## DIRECCION DE PLANEACION DE ALMACENES

#### CHECKLIST DE REVISION DE PROYECTO

LIVERPOOL INTERLOMAS JUVENILES

TAEO-LIV-INT-JUV-01 No. DE HOJAS

PLANTA GENERAL

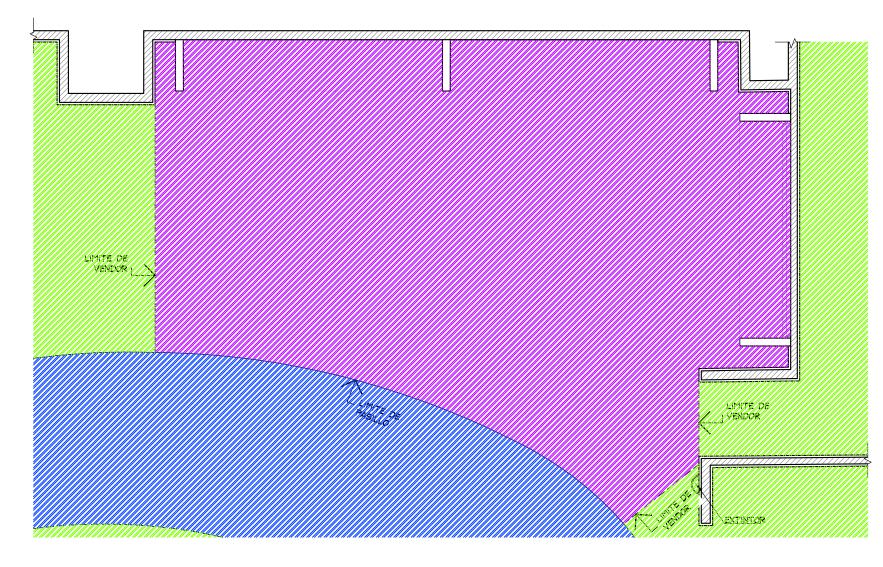
## NOTA IMPORTANTE:

AL MOMENTO DEL LEVANTAMIENTO SE ENCONTRO LA MARCA JACK JONES GENERICO DENTRO DEL CORNER DESIGNADO PARA "AE", SE DEBERA DE

RETIRO DE PERIMETRO Y MOBILIARIO CENTRAL EXISTENTE POR (VERIFICAR CON PLANEACION LIVERPOOL LA COORDINACION DE RETIROS), EN EL CASO QUE SE REQUIERA EL RETIRO POR PARTE DE THINK SE DEBERA DE VERIFICAR CON EL AREA DE MANTENIMIENTO LA ENTREGA DEL MOBILIARIO RETIRADO.

SE ENCONTRO PISO CERAMICO OXIDADO CAFE DENTRO DEL CORNER, POR LO QUE NO SE PROPONE CAMBIO DE PISO.

MARCA COLINDANTE THATS IT.

PERIMETROS CON RESTRICCION VERIFICAR HOGURA LATERAL Y EN ALTURA

CONTEMPLAR COLOCACION DE CONTACTOS NUEVOS POR THINK.

PLANTA DE FUERZA

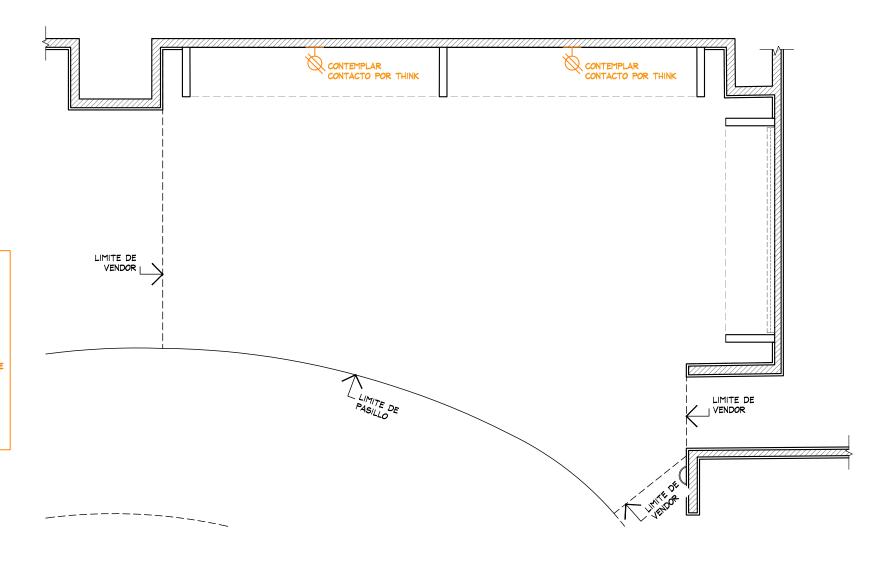
#### NOTA IMPORTANTE:

AL MOMENTO DEL LEVANTAMIENTO SE ENCONTRO LA MARCA JACK JONES /GENERICO DENTRO DEL CORNER DESIGNADO PARA "AE", SE DEBERA DE CONTEMPLAR:

RETIRO DE PERIMETRO Y MOBILIARIO CENTRAL EXISTENTE POR (VERIFICAR CON PLANEACION LIVERPOOL LA COORDINACION DE RETIROS), EN EL CASO QUE SE REQUIERA EL RETIRO POR PARTE DE THINK SE DEBERA DE VERIFICAR CON EL AREA DE MANTENIMIENTO LA ENTREGA DEL MOBILIARIO RETIRADO.

SE ENCONTRO PISO CERAMICO OXIDADO CAFE DENTRO DEL CORNER, POR LO QUE NO SE PROPONE CAMBIO DE PISO.

MARCA COLINDANTE THATS IT.

PERIMETROS CON RESTRICCION VERIFICAR HOGURA LATERAL Y EN ALTURA ANTES DE FABRICACION .

CONTEMPLAR COLOCACION DE CONTACTOS NUEVOS POR THINK.
